Van: [redacted]
Aan: [redacted]"
Cc: [redacted]
Onderwerp: RE: Re[2]: 2e verzoek om aanpassing aanvraag omgevingsvergunning Frans van Mierisstraat 131 - OLO 5578189 - Z2020-Z055886
Datum: donderdag 20 mei 2021 14:15:59
Bijlagen: image001.jpg

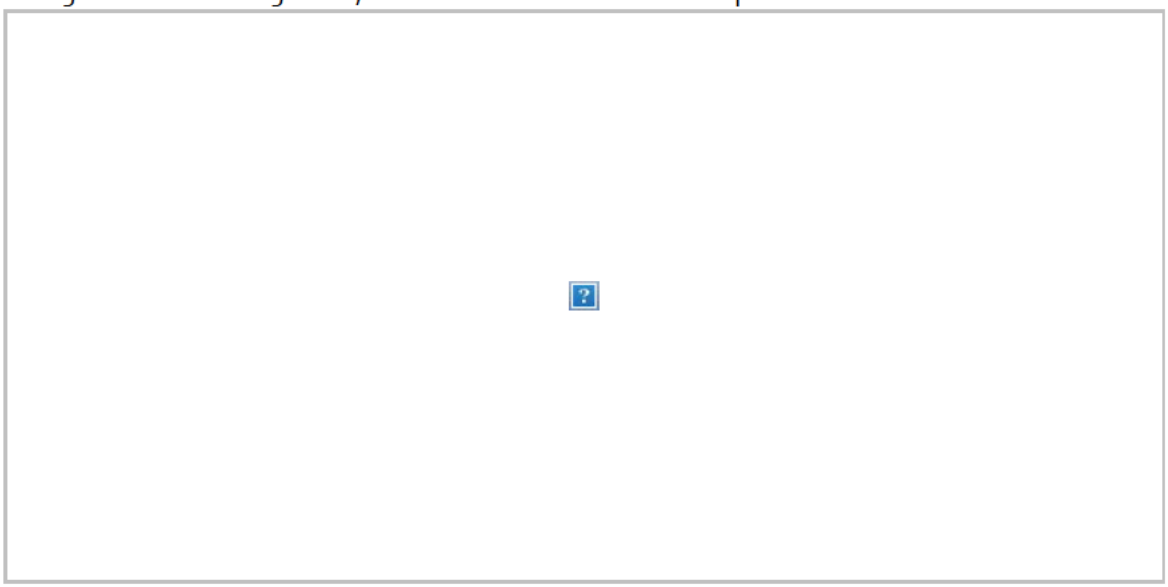
De opmerking uit het vorige advies over de voorkeur voor een glazen pui (o.a. in de blauwe cirkel) kunt u letterlijk interpreteren als de meest wenselijke optie, maar is geen hard advies. Binnen de architectuureenheid zijn namelijk ook al voorbeelden waarbij het balkon met metselwerk is dichtgezet (o.a. in de rode cirkel). Dus uw voorstel om hierbij aan te sluiten is daarom ook mogelijk. De keuze is uiteindelijk aan u en uw opdrachtgever. In dit specifieke geval, waarbij niet alleen het balkon wordt dichtgezet maar ook uitgebreid, is metselwerk wellicht de beste optie.
